変更前	変更後	変更理由
<p>2.5 汚染水処理設備等 2.5.1 基本設計</p> <p>(中略)</p> <p>2.5.1.5 主要な機器 2.5.1.5.1 汚染水処理設備、貯留設備（タンク等）及び関連設備（移送配管、移送ポンプ等） 汚染水処理設備、貯留設備（タンク等）及び関連設備（移送配管、移送ポンプ等）は、滞留水移送装置、油分分離装置、処理装置（セシウム吸着装置、第二セシウム吸着装置、第三セシウム吸着装置及び除染装置）、淡水化装置（逆浸透膜装置、蒸発濃縮装置）、中低濃度タンク、地下貯水槽等で構成する。</p> <p>(中略)</p> <p>1号～4号機のタービン建屋等の滞留水は、滞留水移送装置によりプロセス主建屋、雑固体廃棄物減容処理建屋（以下、「高温焼却炉建屋」という。）へ移送した後、プロセス主建屋等の地下階を介して、必要に応じて油分を除去し、処理装置へ移送、またはプロセス主建屋等の地下階を介さずにセシウム吸着装置・第二セシウム吸着装置へ直接移送し、主要核種を除去した後、淡水化装置により塩分を除去する。また、各装置間には処理済水、廃水を保管するための中低濃度タンク、地下貯水槽を設置する。</p> <p>(中略)</p> <p>(現行記載なし)</p> <p>(中略)</p>	<p>2.5 汚染水処理設備等 2.5.1 基本設計</p> <p>(中略)</p> <p>2.5.1.5 主要な機器 2.5.1.5.1 汚染水処理設備、貯留設備（タンク等）及び関連設備（移送配管、移送ポンプ等） 汚染水処理設備、貯留設備（タンク等）及び関連設備（移送配管、移送ポンプ等）は、滞留水移送装置、<u>滞留水一時貯留タンク設備</u>、油分分離装置、処理装置（セシウム吸着装置、第二セシウム吸着装置、第三セシウム吸着装置及び除染装置）、淡水化装置（逆浸透膜装置、蒸発濃縮装置）、中低濃度タンク、地下貯水槽等で構成する。</p> <p>(中略)</p> <p>1号～4号機のタービン建屋等の滞留水は、滞留水移送装置によりプロセス主建屋、雑固体廃棄物減容処理建屋（以下、「高温焼却炉建屋」という。）、<u>または滞留水一時貯留タンク設備へ</u>移送した後、プロセス主建屋等の地下階を介して、必要に応じて油分を除去し、処理装置へ移送、<u>滞留水一時貯留タンク設備を介して処理装置（セシウム吸着装置、第二セシウム吸着装置、第三セシウム吸着装置）へ</u>移送、またはプロセス主建屋等の地下階を介さずにセシウム吸着装置・第二セシウム吸着装置へ直接移送し、主要核種を除去した後、淡水化装置により塩分を除去する。また、各装置間には処理済水、廃水を保管するための中低濃度タンク、地下貯水槽を設置する。</p> <p>(中略)</p> <p><u>(12) 滞留水一時貯留タンク設備</u> <

図2.2.2-2 敷地境界線上の最大実効線量評価地点

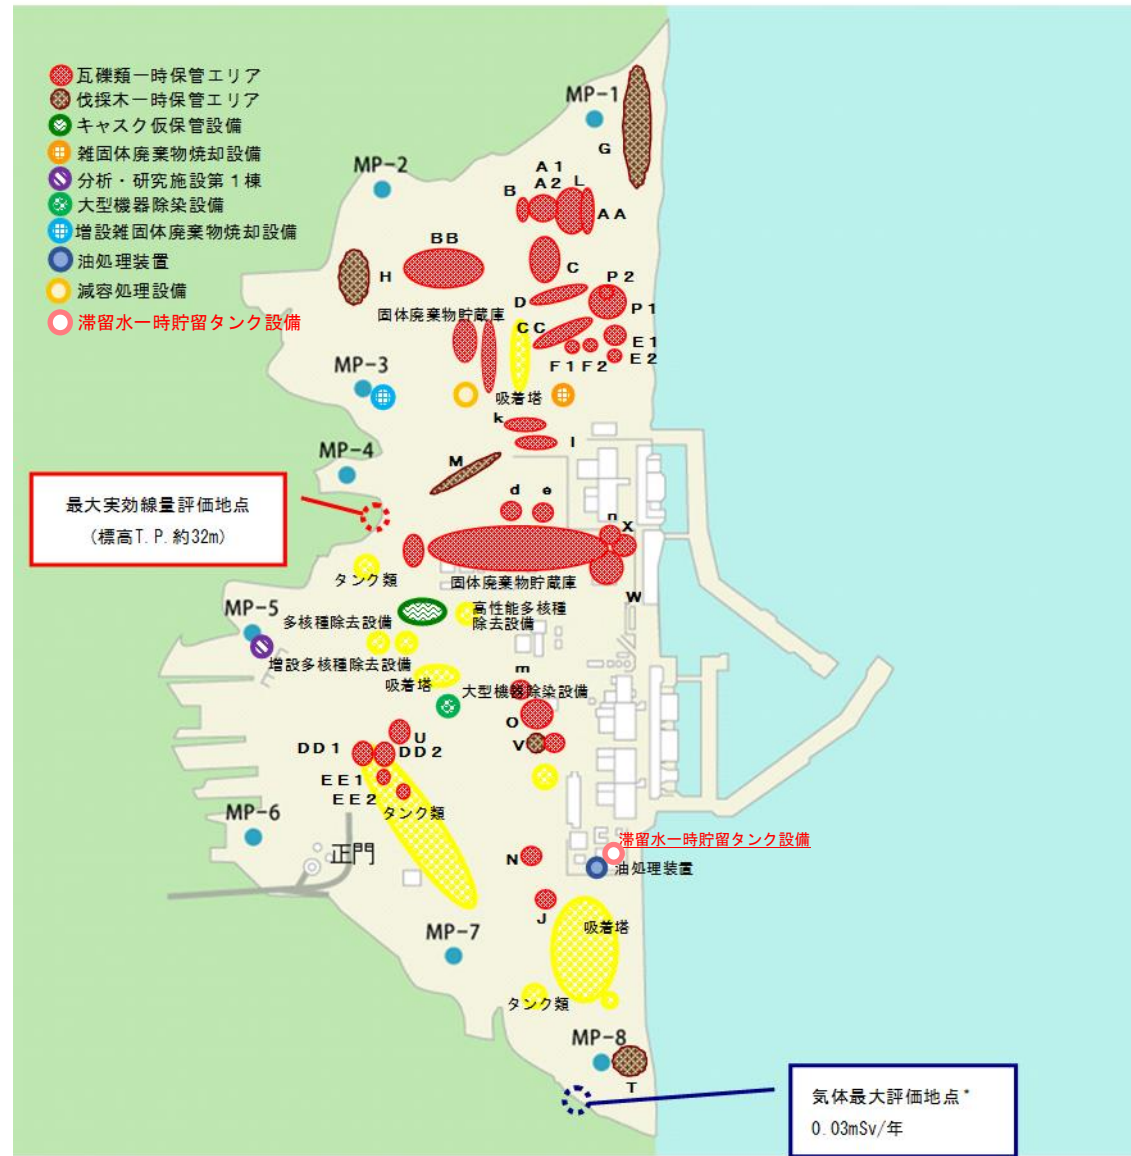
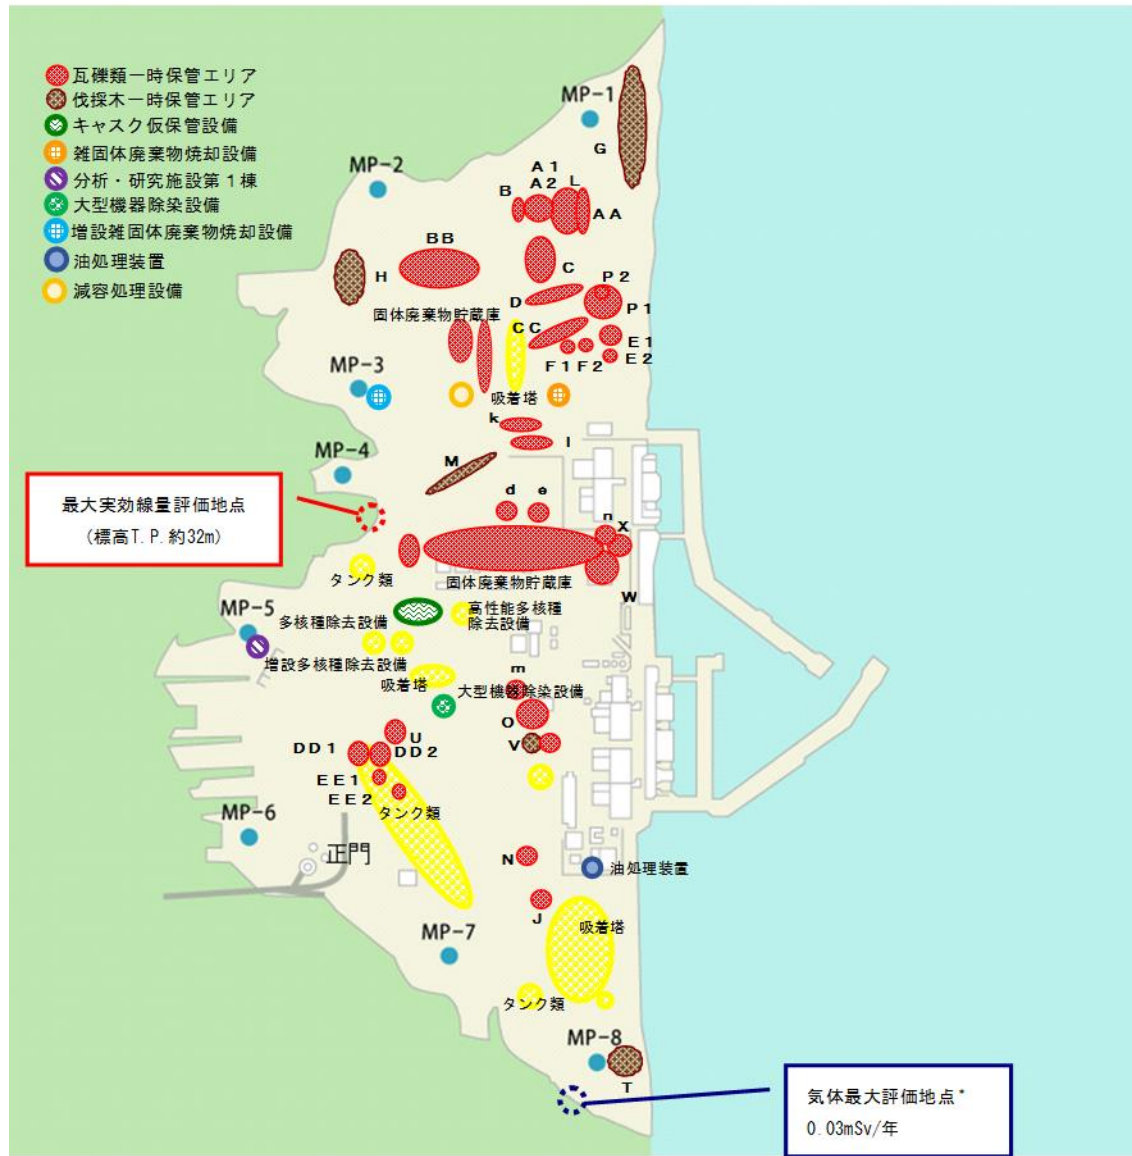
滞留水一時貯留タンク設備の設置に伴う記載の追加
